*Ministero dell' Ambiente  
e della Tutela del Territorio e del Mare*

DIREZIONE GENERALE PER LE VALUTAZIONI  
E LE AUTORIZZAZIONI AMBIENTALI

**OGGETTO: [ID\_VIP: 4615] Progetto di riassetto elettrodotti AT in ingresso alla stazione elettrica di Rotonda: linee Pisticci - Rotonda 150 kV, Mercure 2 - Rotonda 220 kV, Laino - Rotonda 220 kV e Rotonda - Tusciano 220 kV nel Comune di Rotonda (PZ), e di demolizione del tronco di linea ex Agri - Rotonda 150 kV (dal sostegno 13/a al portale nella SE Rotonda) nei Comuni di Rotonda e Viggianello (PZ). Valutazione preliminare ai sensi del' art. 6, c. 9 del D. Lgs. 152/2006. Nota Tecnica**

Figura 1 – Inquadramento su ortofoto della stazione elettrica di Rotonda

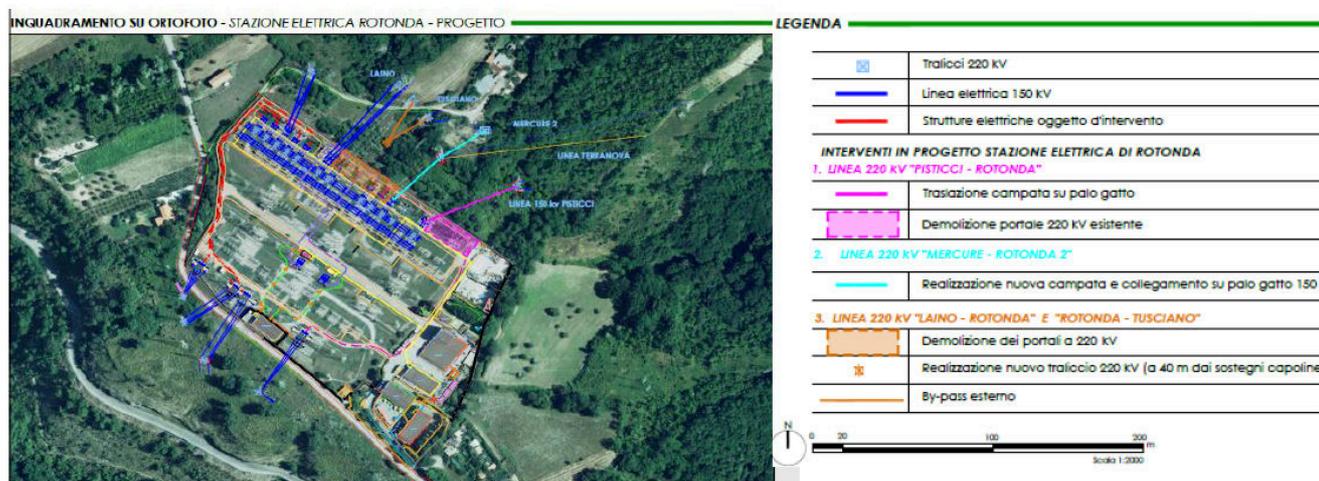
- Linea 220 kV “Pisticci – Rotonda: nella stazione di Rotonda occorre traslare la campata portale – sostegno n. 1 sul primo palo gatto di Stazione e sarà demolito l’attuale portale 220 kV in S/E Rotonda della linea Pistocchi - Rotonda. La finalità di tale intervento è il declassamento della linea alla tensione di 150kV e tale attività sarà svolta riducendo a 9 elementi le attuali catene di sospensione dei sostegni (4, 9) ed inserendo una catena di isolatori di n. 9 elementi alla punta mensola dei sostegni di amarro (sostegni 1 ,16);

- Linee 220 kV “Rotonda-Tusciano” e “Rotonda-Laino”: per queste due linee è prevista l’ottimizzazione del collegamento in esercizio e a tal fine sarà installato un nuovo sostegno della serie 220 kV, in doppia terna, a circa 40 metri dagli attuali sostegni capolinea dei 2 elettrodotti, da utilizzare per la realizzazione dei collegamenti elettrici diretti tra le fasi; in tal modo saranno eliminati i cavalletti bassi con le relative calate e gli attuali collegamenti (solo meccanici) in S/E Rotonda, con la demolizione di entrambi i portali 220 kV esistenti;

- Linea 220 kV “Mercure 2 - Rotonda”: è prevista la realizzazione di una nuova campata esterna, da collegarsi al nuovo palo gatto 150 kV già predisposto

internamente alla stazione, di circa 50 metri. In questo modo si dismetterà il collegamento attuale alla stazione in classe 220 kV. Anche in questo caso, la finalità di tale intervento è il declassamento della linea alla tensione di 150kV e tale attività sarà svolta riducendo a 9 elementi le attuali catene di sospensione dei sostegni (4, 6) ed inserendo una catena di isolatori di n. 9 elementi alla punta mensola dei sostegni di amarro (1,8).

Il proponente evidenzia il fatto che le opere da farsi non determinano alcuna alterazione delle componenti geomorfologiche del territorio, non modificano il regime idrogeologico preesistente e non hanno alcuna incidenza sulla stabilità delle aree interessate.

Figura 2 - Demolizione del tronco di linea ex Rotonda – Agri 150 kV

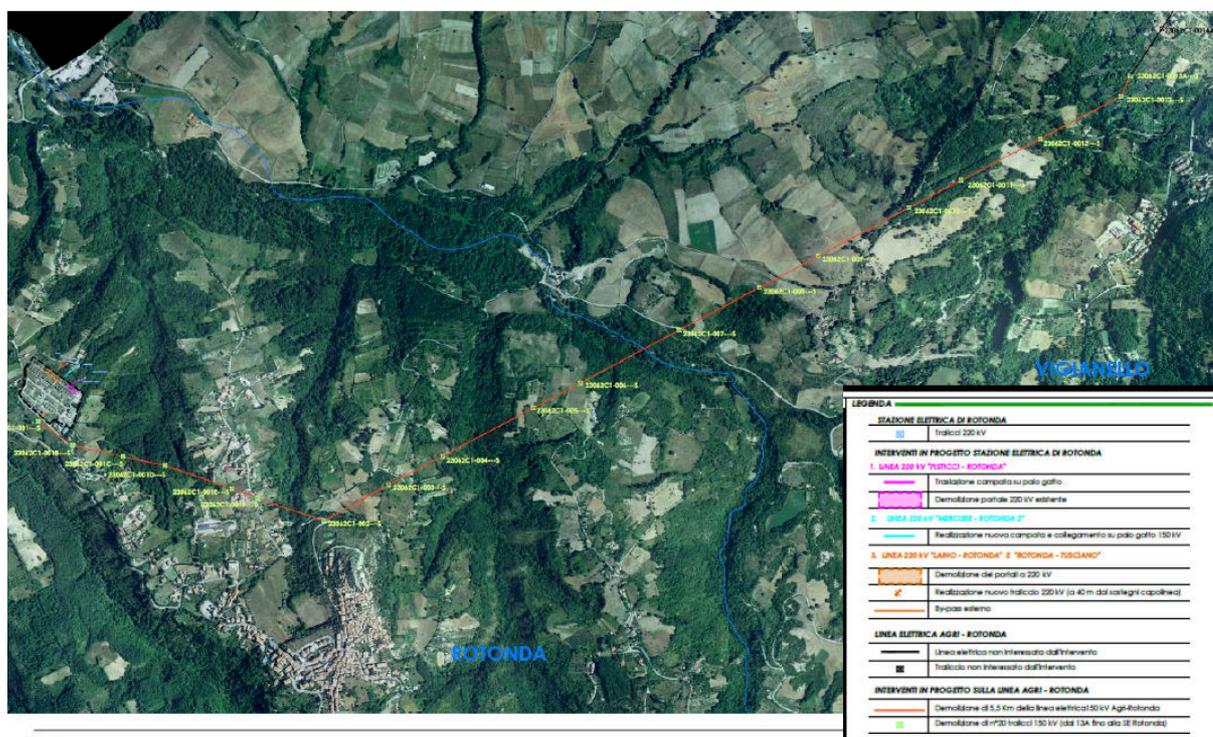
Per quanto riguarda la demolizione del tronco di linea ex Rotonda – Agri 150 kV (5,5 km di linea aerea e di 20 sostegni esistenti) è rappresentata nella Figura 2.

Le opere previste riguardano lo smantellamento del tronco di linea compreso tra il sostegno 13/a fino al portale 220 kV nella S/E Rotonda, ovvero l'eliminazione di n° 20 sostegni per una lunghezza complessiva di circa 5,5 km, di cui 2,3 km di lunghezza nel Comune di Rotonda ed i restanti 3,2 km nel Comune di Viggianello.

Il Proponente sottolinea il fatto che tale intervento si pone come un elevato miglioramento delle attuali componenti ambientali e paesaggistiche dell'area ed è in linea con gli accordi presi con l'Ente Parco, in quanto si andrebbe a dismettere l'ultimo tratto, ricadente in un'area a forte vocazione naturalistica, di un elettrodotto già fuori servizio.

- l'intervento comporterà un miglioramento ambientale con particolare riferimento al tratto di prevista demolizione del tronco di linea ex Rotonda – Agri 150 kV, che permetterebbe di fatto di demolire l'ultimo tratto, ricadente in un'area a forte vocazione naturalistica, ovvero il Parco Nazionale del Pollino, di un elettrodotto già fuori servizio;

- sempre per la demolizione del tronco di linea ex Rotonda – Agri 150 kV che interessa delle fasce fluviali tutelate ai sensi del D.Lgs 42/2004 art.142 comma 1 lettera c, è stata rilasciata Autorizzazione Paesaggistica ai sensi della L.R. n.50/93 dall'Ufficio Urbanistica e Pianificazione Territoriale con Determinazione Dirigenziale N° 23AD.2017/D.01494 del 4/12/2017;
